改善箇所説明図

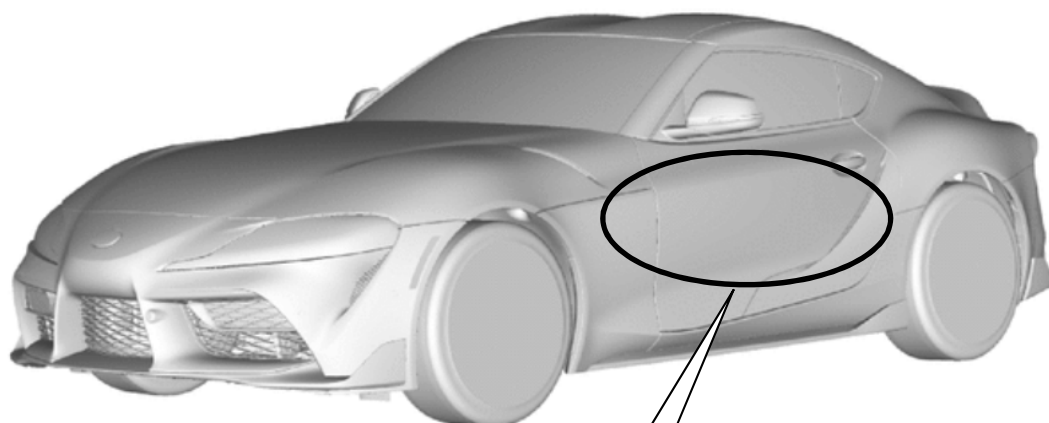
基準不適合発生箇所

樹脂製燃料タンクにおいて、溶着工程の管理が不適切なため、接合面が溶込み不足となっているものがある。そのため、タンクの内圧変化等で接合面が剥がれ、燃料が漏れるおそれがある。

全車両、燃料タンクを良品と交換する。

識別：改善済車両には車台番号打刻のハイフン位置上部に黄色ペイントを塗布する。
